改善箇所説明図

基準不適合発生箇所

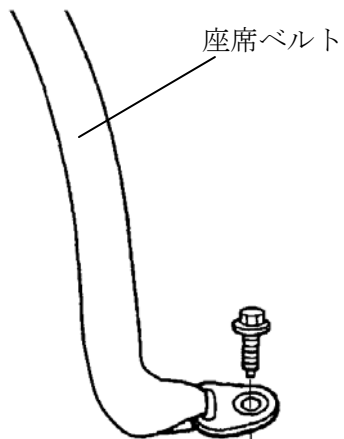
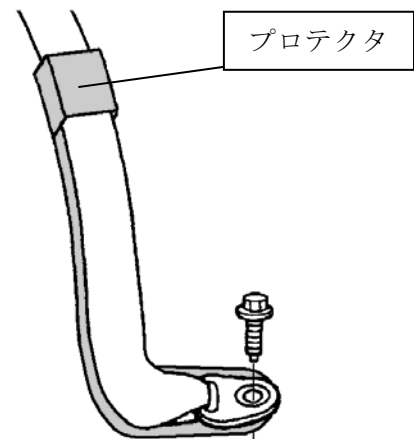
後席左右の座席ベルトにおいて、後席シートの構造が不適切なため、事故等の衝撃によりシートバックヒンジ（金具）の端部と当該ベルトが干渉して切れ、乗員を拘束できなくなるおそれがある。

全車両、当該座席ベルトにプロテクタを追加する。

識別：外観上、プロテクタの有無にて容易に識別できるため、特別な識別の追加は行わない。
